改善箇所説明図

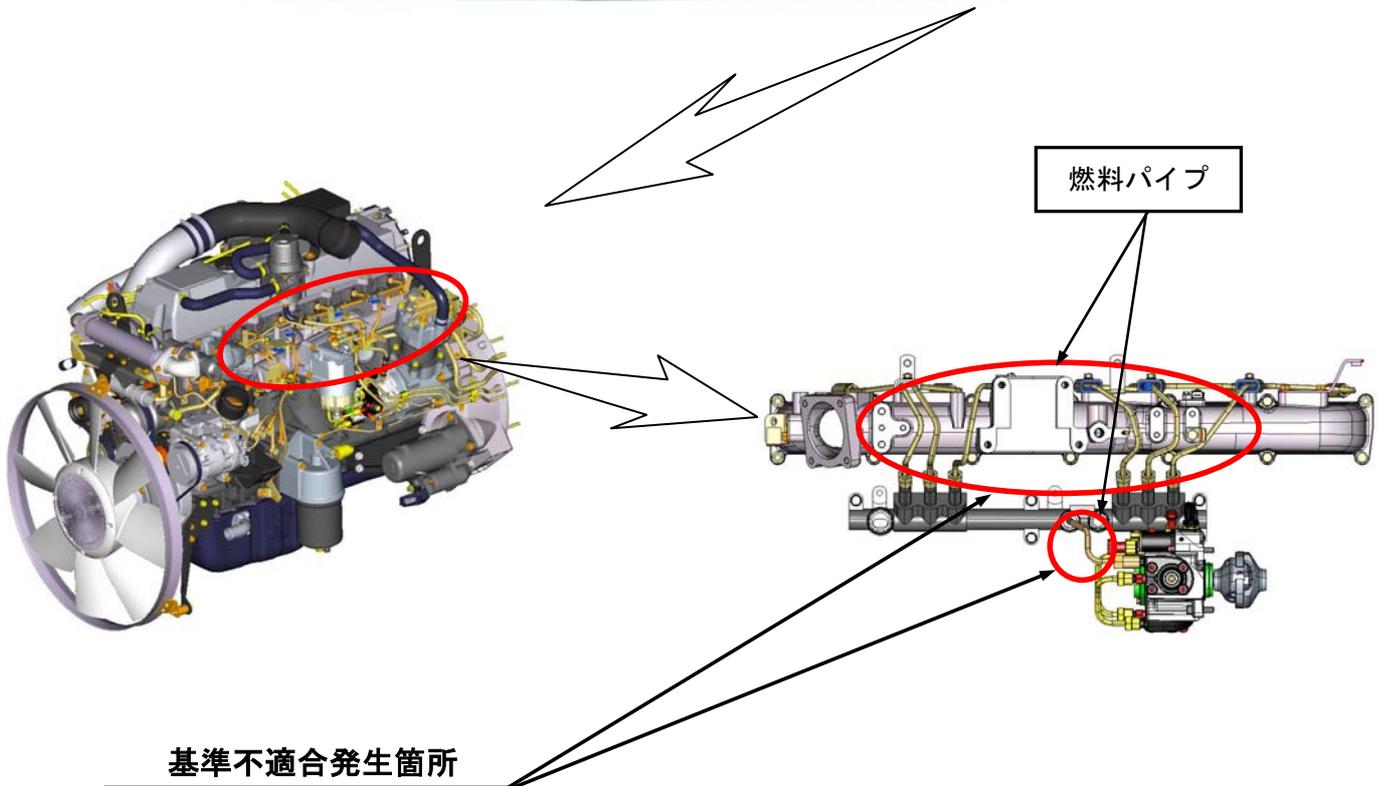
燃料パイプの加工が不適切なため、当該パイプに傷が生じているものがある。そのため、そのまま使用を続けると、亀裂が発生し、燃料が漏れるおそれがある。

改善措置の内容
全車両、当該パイプを対策品と交換する。

注：□ は、交換部品を示す。
